## SERVICE INFO – INA 0055

# Αλλαγή στις τροχαλίες ορισμένων βραχιόνων τάνυσης για το βοηθητικό συγκρότημα

Κωδικός ανταλλακτικού: 533 0077 30  
534 0082 30  
534 0083 30  
534 0133 30  
534 0136 30  
534 0139 30

Εικόνα 1: Λεπτομερής προβολή των τροχαλιών στην έκδοση που υπήρχε μέχρι τώρα (αριστερά) και στη νέα έκδοση (δεξιά)

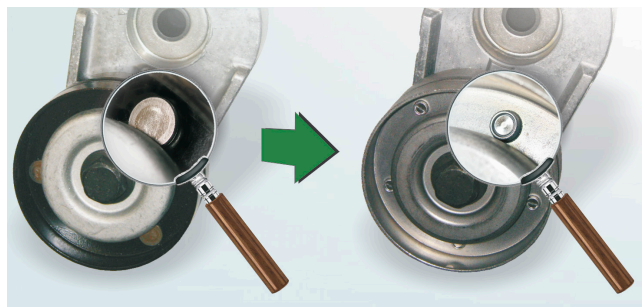
Η INA παρέχει για τους αναφερόμενους βραχιόνες τάνυσης εκδόσεις με τροποποιημένη τροχαλία.

Οι διαφορές είναι, όπως φαίνεται και στην εικόνα 1, αφενός η επίστρωση (στο παρελθόν μαύρη, τώρα μεταλλική) και αφετέρου η σύνδεση των δύο τμημάτων του αυλακίου (στο παρελθόν με πριτσίνι, τώρα με την μέθοδο TOX).

Κατά τη μεταβατική περίοδο θα διανέμονται και οι δύο εκδόσεις καθώς πληρούν τις τεχνικές προδιαγραφές και μπορούν να χρησιμοποιηθούν χωρίς περιορισμούς στα οχήματα που αναφέρονται στους καταλόγους εφαρμογών INA.
